Procès-verbal de contrôle d'une installation électrique en BT et TBT

NON CONFORME

Date inspection: 04/12/2024 Inspecteur: Dorian Pintiaux

Type de contrôle: Visite de contrôle d'une installation domestique selon(AR 08/09/2019) - RGIE Livre 1 - 6.5. et 4.2.4.3.

Image du tableau de repartition et de manoeuvre:

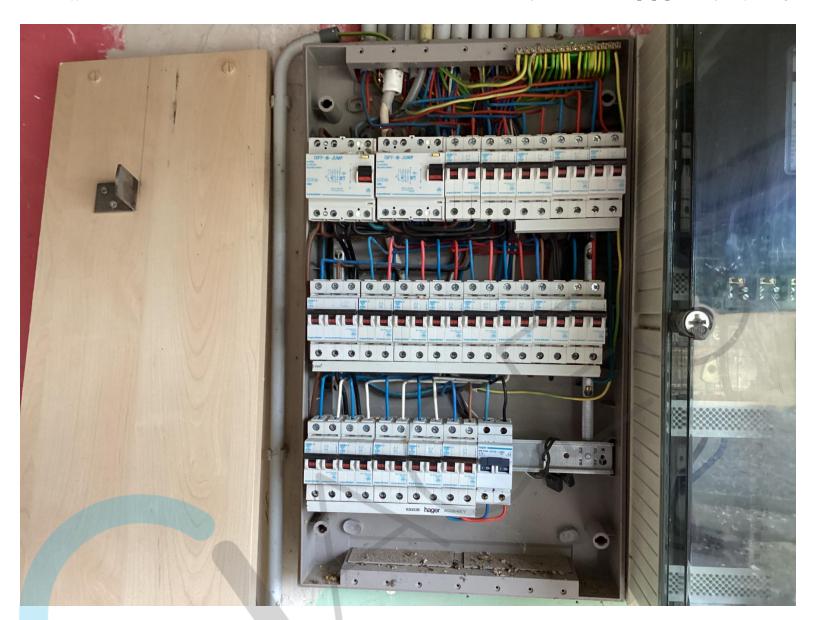
11.03 Adapter le(s) schéma(s) unifilaire(s) et le plan(s) de position à la réalité. (Livre 1 Section 2.12 -2.13 et 3.1.2 et 9.1.2)

13.09 Le sectionneur de terre n'est pas (ou difficilement) accessible. (Livre 1 Sous-section 5.1.5.1. et 5.4.3.5.)

I5.16 Les repérages des circuits dans le tableau ne correspond pas avec les schéma's (Livre 1 Soussection 3.1.3.1. et 3.1.3.3.A. et 5.1.6.1)

16.01 Prévoir un interrupteur dispositif de protection à courant différentiel-résiduel, muni d'un dispositif de plombage, à l'origine de l'installation (Livre 1 Sous-section 4.2.4.3.)

nota/note 13 La résistance de terre n'a pas pu être mesurée . La valeur doit de préférence être inférieure à 30ohm.
